【補足資料】

- ・ 大戸川ダムの代替案としての淀川本川の
流下能力向上の可能性について
- ・ 桂川の戦後最大洪水対応河道について
- ・ 計画高水位について

平成 20 年 1 月 9 日

近畿地方整備局

問1

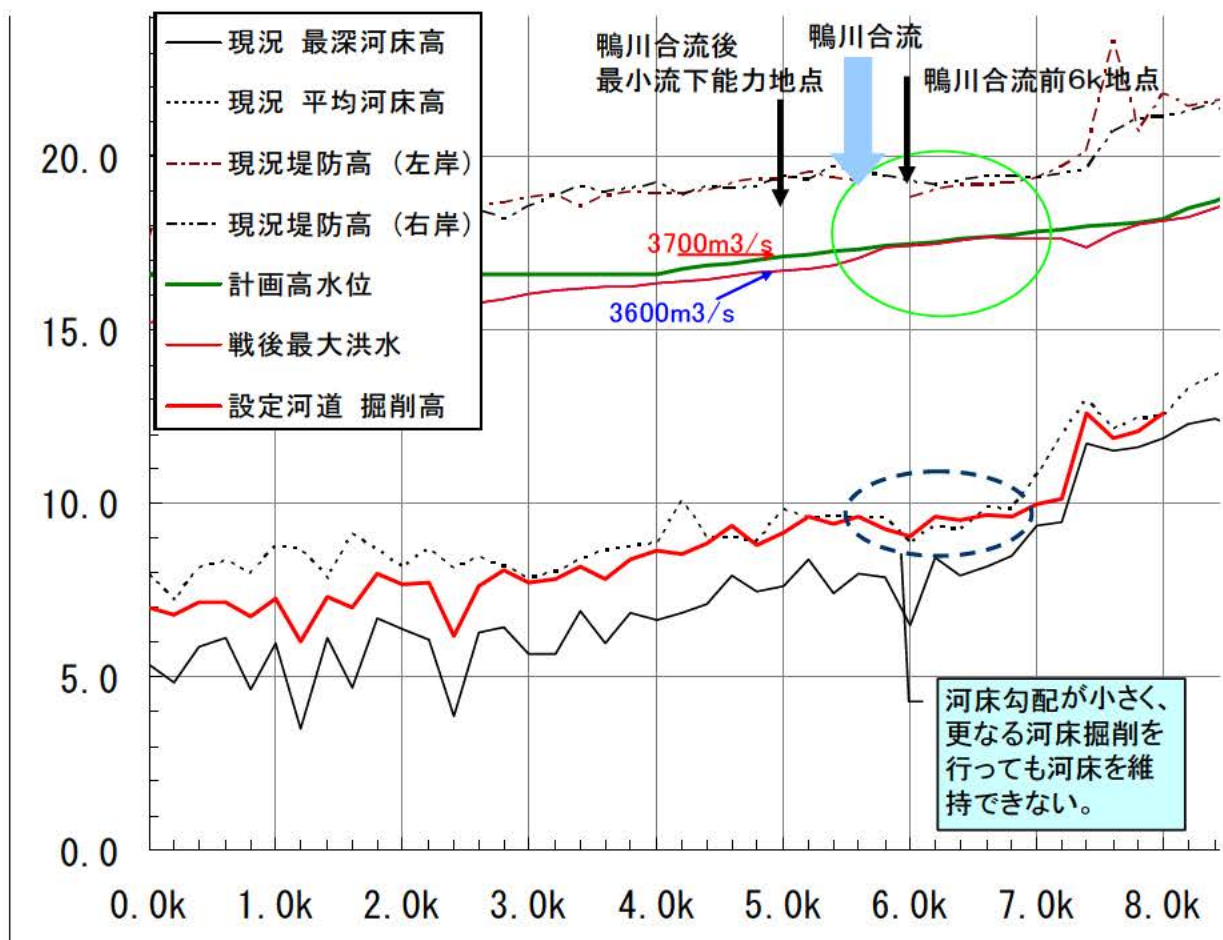
桂川の戦後最大洪水流量発生時の羽束師流量が $3,600\text{m}^3/\text{s}$ だとしたら、桂川下流で $3,700\text{m}^3/\text{s}$ の流下能力を確保する事は過大ではないか。

- ・ 戦後最大洪水において、鴨川合流後の区間(羽束師)の流量は $3,600\text{m}^3/\text{s}$ 、鴨川合流前の区間の流量は $2,900\text{m}^3/\text{s}$ となる。
- ・ この流量を鴨川合流前後の区間全体において、計画高水位以下で流下させる河道を河床安定を踏まえて設定すると、結果的に鴨川合流後の区間における計画高水位評価での最小流下能力は $3700\text{m}^3/\text{s}$ となる。従って、鴨川合流後の区間において過大な河道を設定しているものではない。
- ・ 例えば、鴨川合流後の最小流下能力地点で計画高水位となる $3700\text{m}^3/\text{s}$ の流量が流下する場合を想定すると、その時、鴨川合流前の6k地点で水位が計画高水位を超過することとなる。従って鴨川合流後の最小流下能力地点は鴨川合流前後の区間全体を踏まえた場合、 $3700\text{m}^3/\text{s}$ の流量を安全に流すことができない。

問2

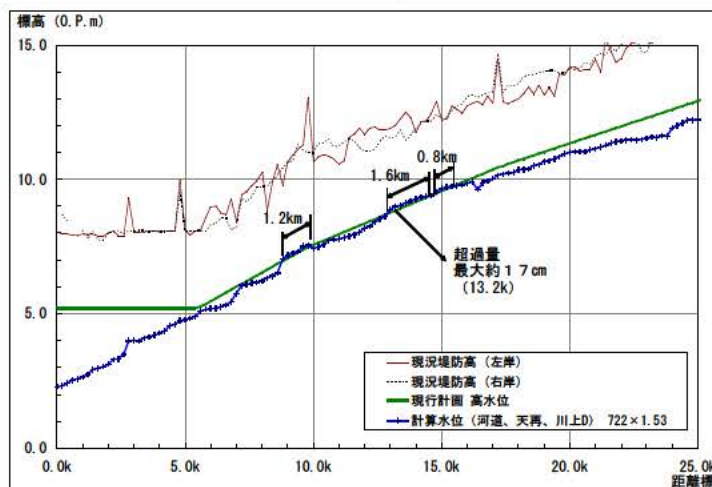
桂川下流の河道掘削を $3,700\text{m}^3/\text{s}$ まで行わず、 $3,600\text{m}^3/\text{s}$ にとどめておけば、計画規模洪水が発生した際に枚方流量も低減し、その結果、昭和 47 年 20 号台風型 1.53 倍では、大戸川ダムなしの場合における流量の超過が $400\text{m}^3/\text{s}$ より小さくなるのではないか。

- ・ 前述の通り、鴨川合流前後の区間全体で戦後最大洪水を計画高水位以下で流下させるよう河床安定を考慮し河道を設定した場合、鴨川合流後の区間の計画高水位評価での最小流下能力は $3700\text{m}^3/\text{s}$ となる。従って、鴨川合流後の河道を $3600\text{m}^3/\text{s}$ 河道とした場合、戦後最大洪水を計画高水位以下で流下させることができない。仮に、鴨川合流後の河道を $3600\text{m}^3/\text{s}$ 河道を設定した場合においても、計画規模洪水が発生した際の枚方流量は、以下の観点から、 $3700\text{m}^3/\text{s}$ 河道の場合と変わらない。
- ・ 計画規模洪水が発生した際の淀川本川の流量を検討する際には、中上流部では計画高水位を超過しても破堤せずに下流に到達する（堤防天端を超えた流量は下流へ到達しない）といった淀川本川にとって厳しい状況を想定し検討している。
- ・ $3600\text{m}^3/\text{s}$ 河道では堤防天端満杯流量は約 $5900\text{m}^3/\text{s}$ 、 $3700\text{m}^3/\text{s}$ 河道では堤防天端満杯流量は約 $6200\text{m}^3/\text{s}$ となっている。
- ・ 計画規模洪水のうち、桂川において流量最大となる昭和 47 年 20 号台風型 1.53 倍における鴨川合流後の流量は約 $4,900\text{m}^3/\text{s}$ であり、 $3600\text{m}^3/\text{s}$ 河道のケースでも、 $3700\text{m}^3/\text{s}$ 河道のケースでも堤防満杯流量以内となっており、淀川本川へ流下する流量はいずれのケースも同じとなる。
